平成 28 年 5 月 20 日（金）に関東地方整備局から

提示された概算額 8 0 0 億円の詳細内訳資料

事業費の主な増要因(案)

(本体工事のための工事用道路の幅員等見直しによる減)・・・(約▲4億円)

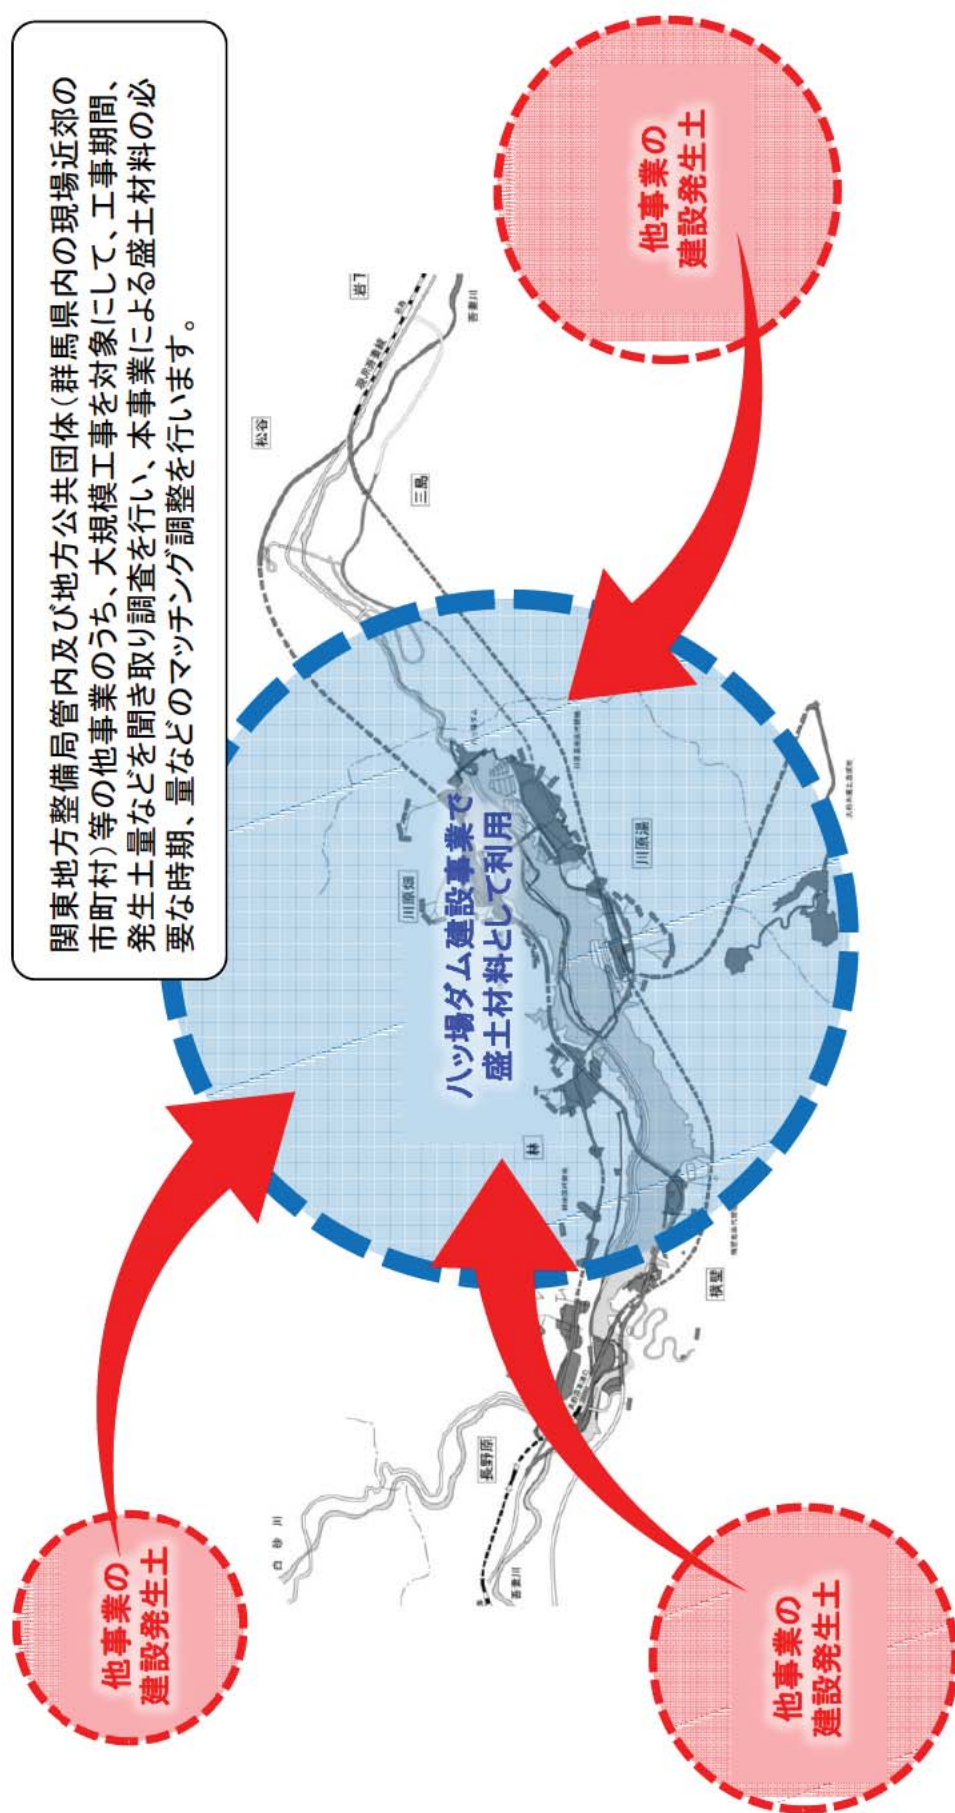
- ダム本体の掘削残土や地すべり対策などの工事用道路において、大型ダンプ(25t及び40t)の対面通行ができる道路拡幅を計画していましたが、施工計画を照査(実車と空車の通行区分け等)し、①橋梁補強箇所の削減、②対面通行から交互通行へ見直し、③仮設橋梁の構造変更を実施することにより、コスト縮減を図ることにしました。

N0.3

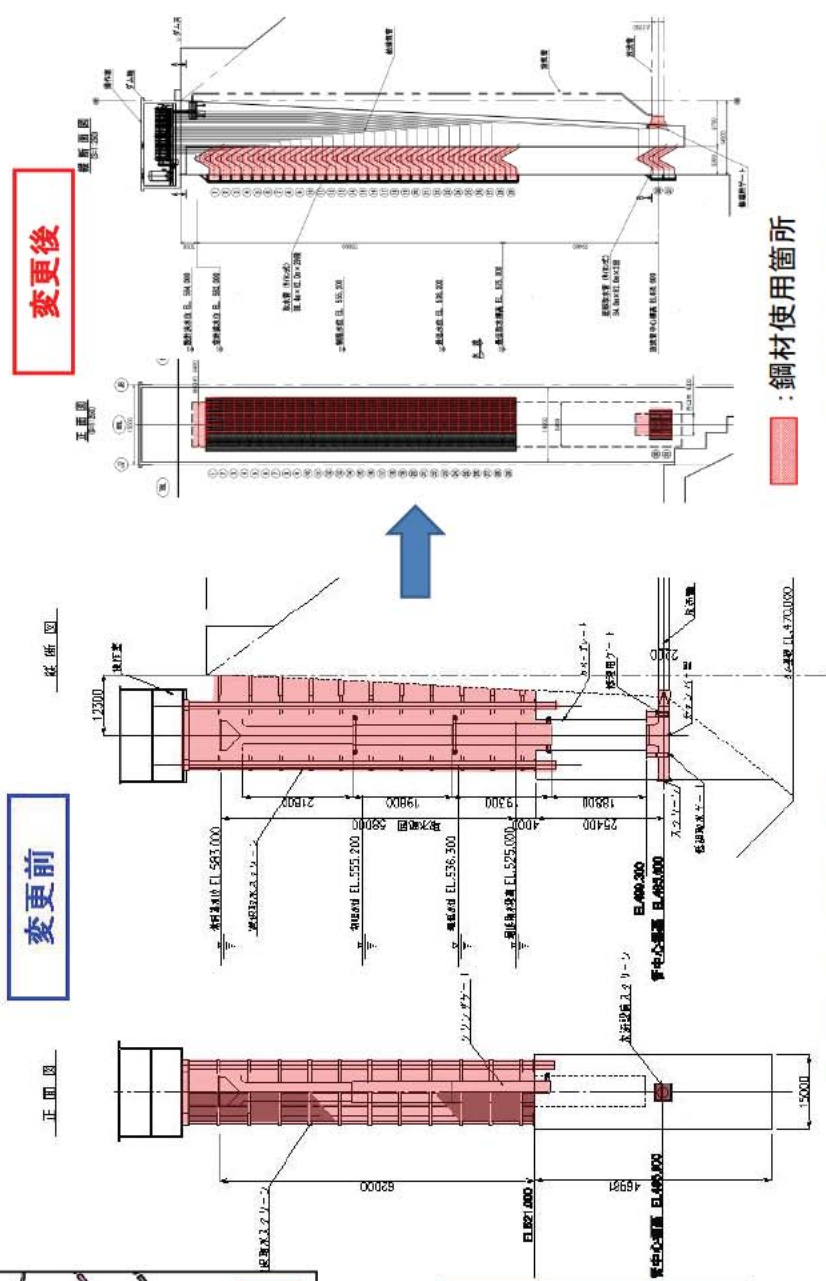
工事の設計・施工計画の変更(選択取水設備の形式変更による減)

形式の変更により鋼材重量の減

鋼材重量比較表	
円形多段式	約2,760t
サイホン式	約1,130t

(路盤の浸食及び粉塵防止対策の追加による増)

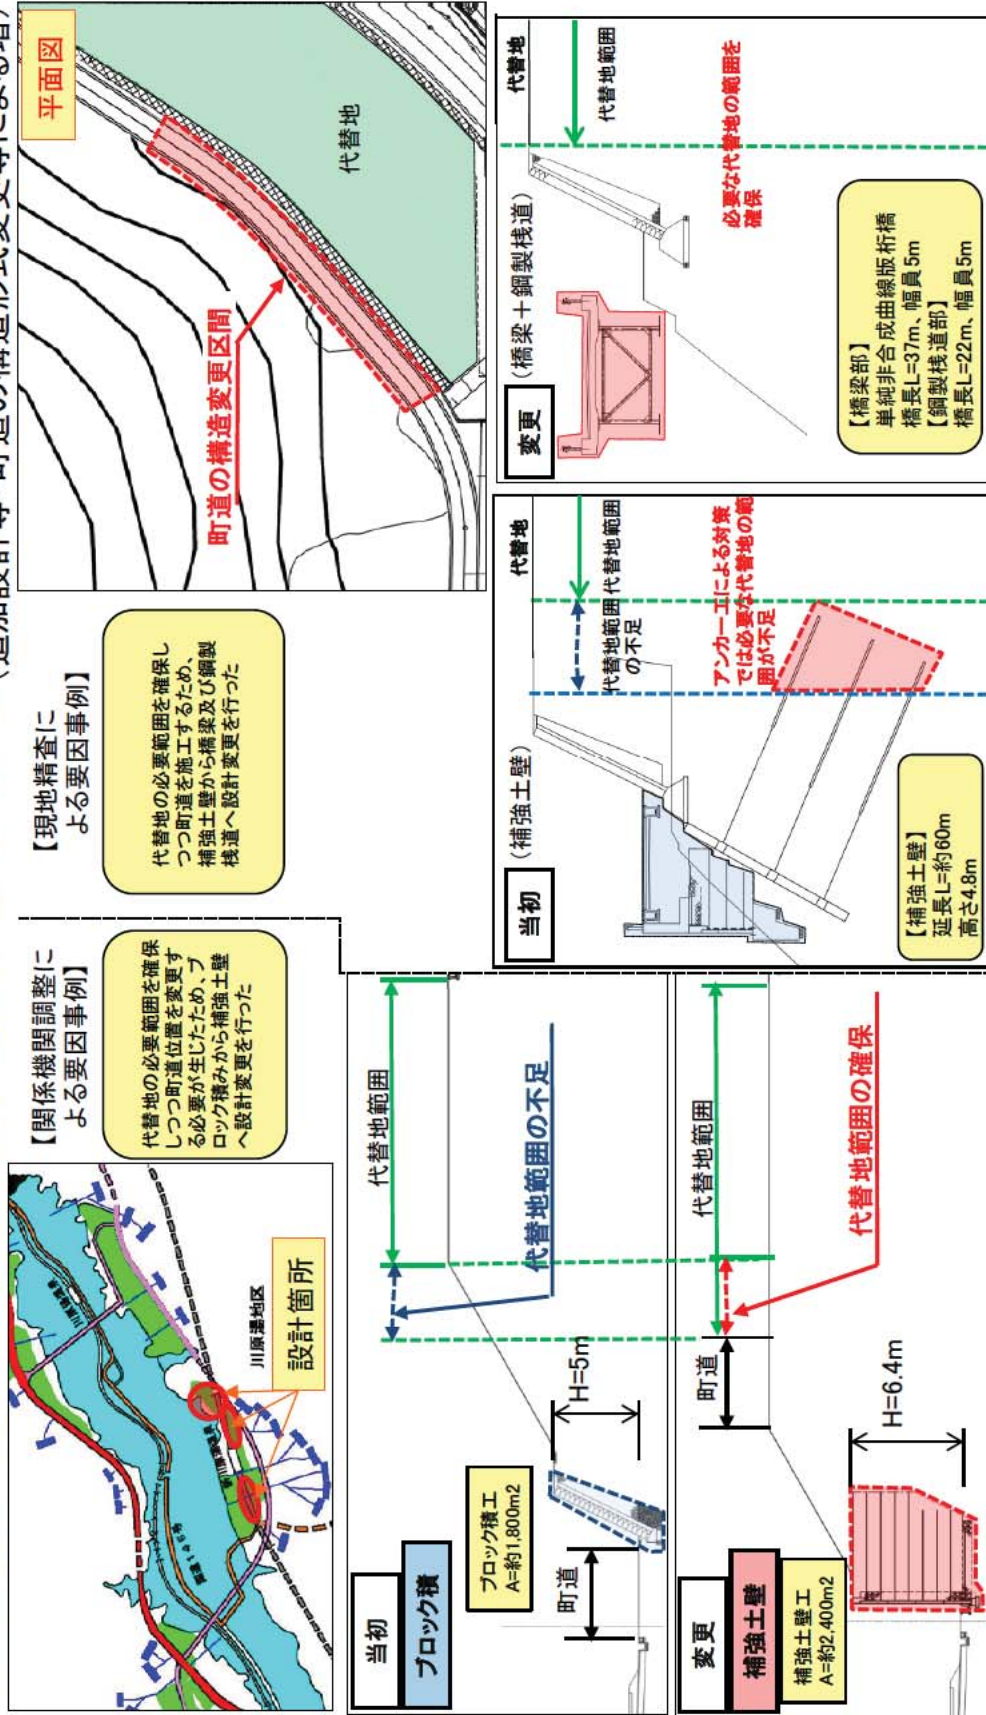
大柏木地区工事用道路において、降雨による路盤の浸食対策及び隣接する集落に対する粉塵防止対策が必要となり、瀝青安定処理を実施

(出水に伴う法面対策の追加による増)

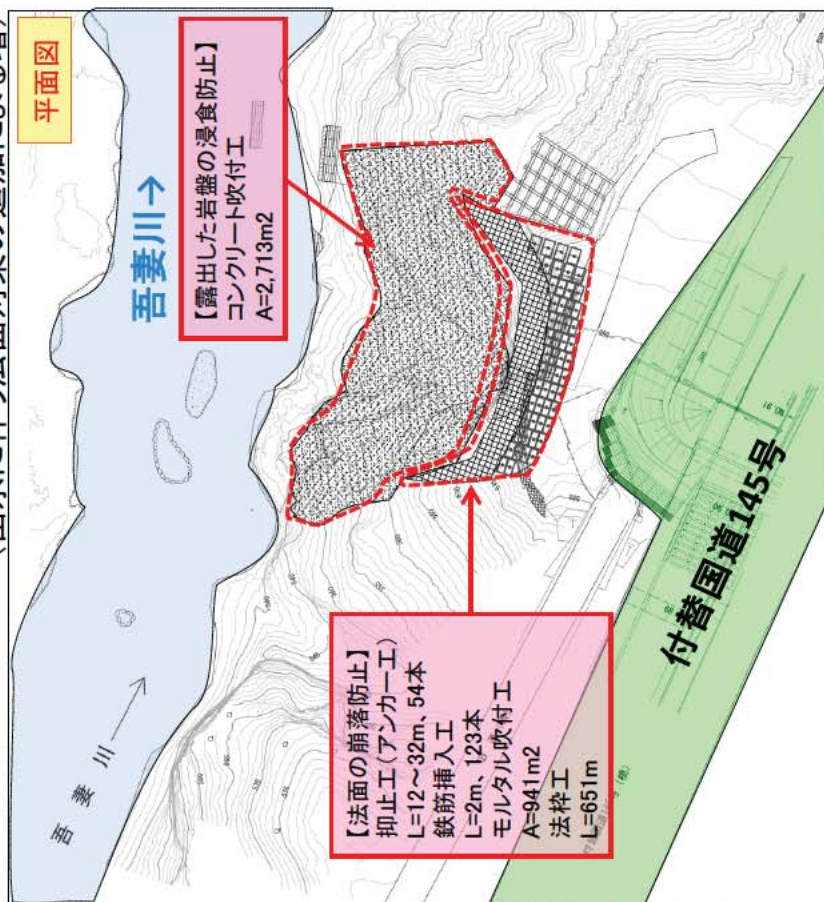
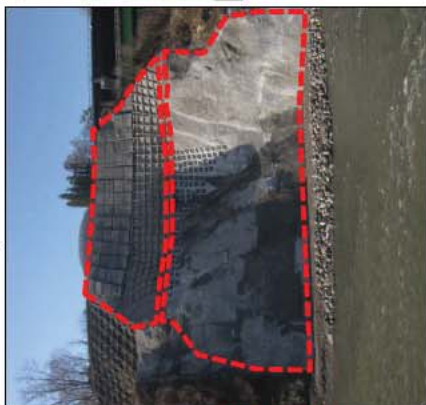
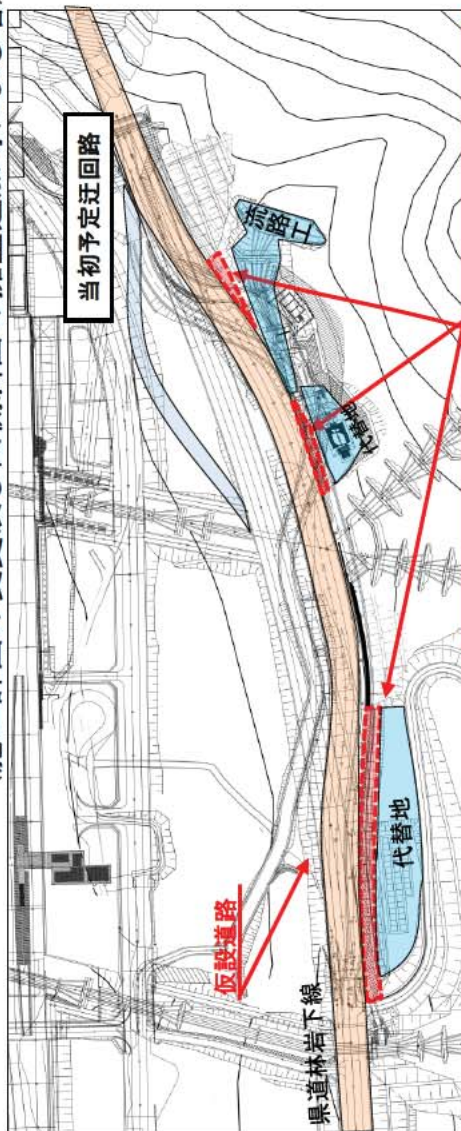
台風に伴う出水により国道の川側法面が一部崩落したため、法面対策を追加した

(施工計画の変更及び山側斜面の擁壁追加等による増)

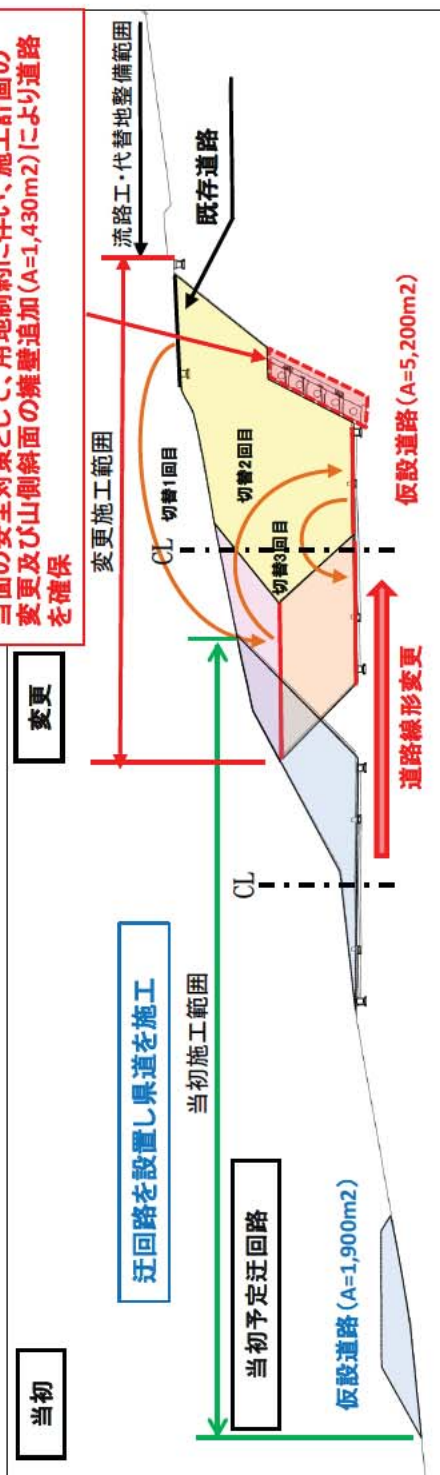
当面の安全対策として、用地制約に伴い、施工計画の変更及び山側斜面の擁壁追加 (A=1,430m²) により道路を確保

(基礎地盤の改良の追加等による増)

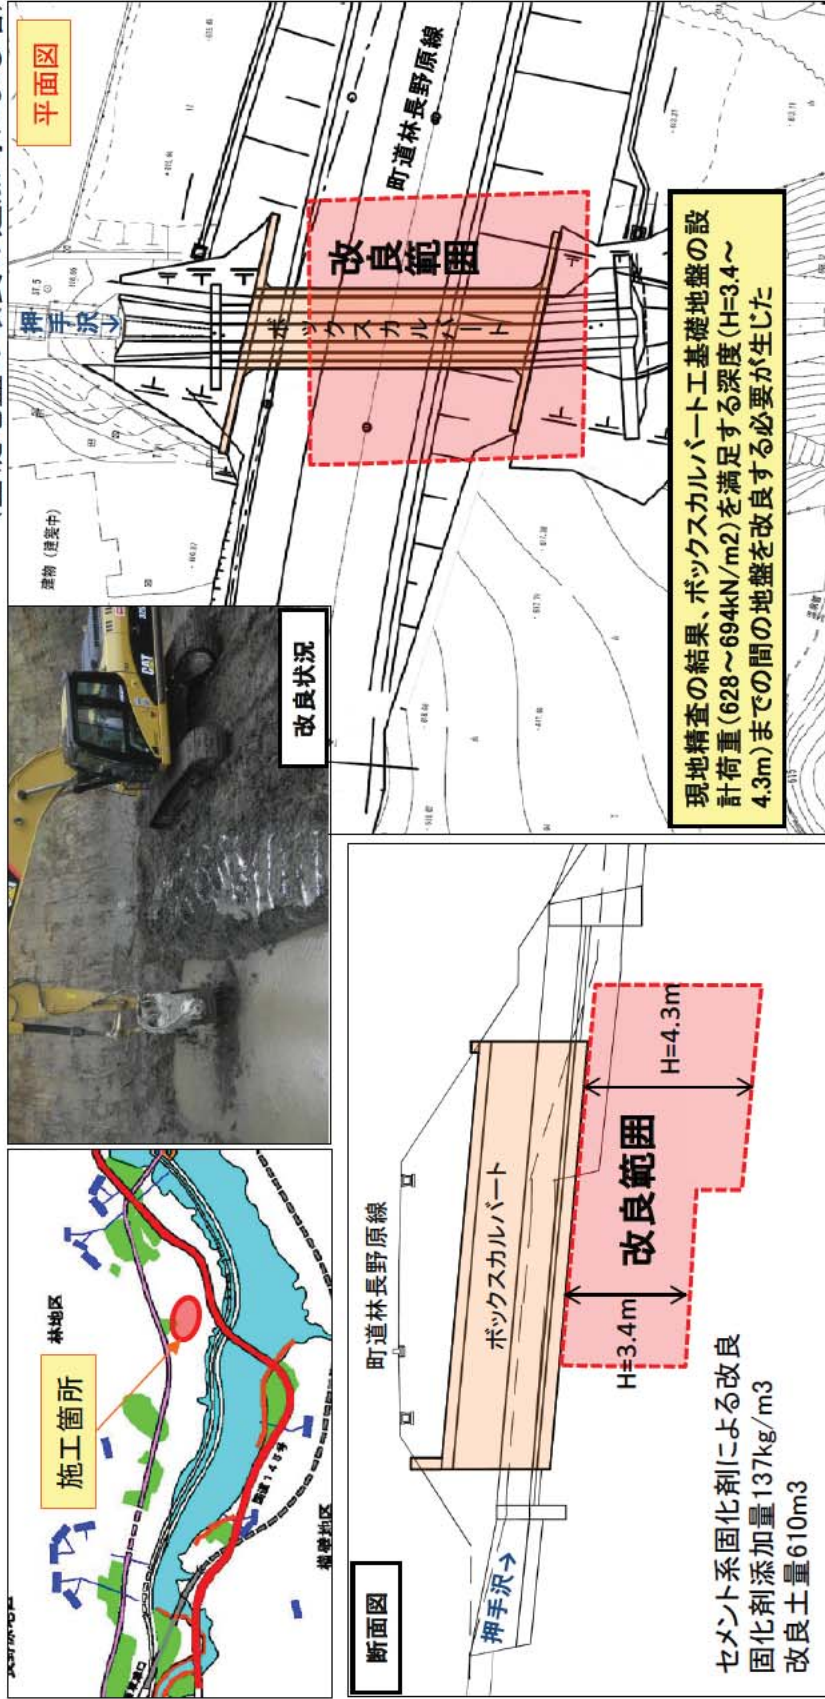
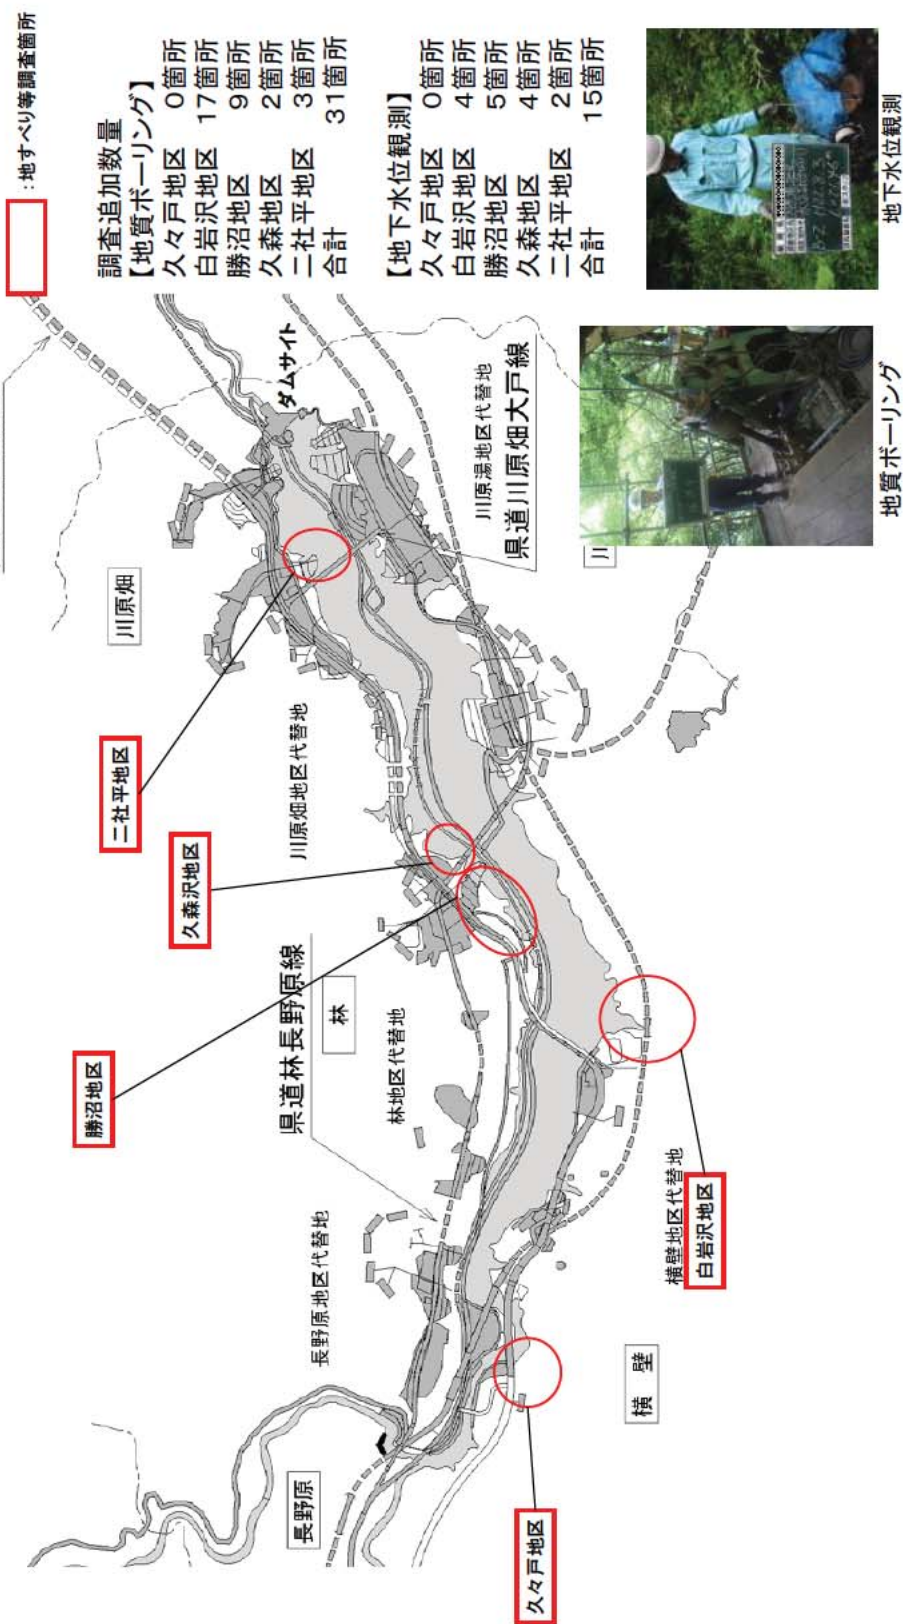
付替町道林地地区において、ボックスカルバート基礎地盤の改良の追加等による増
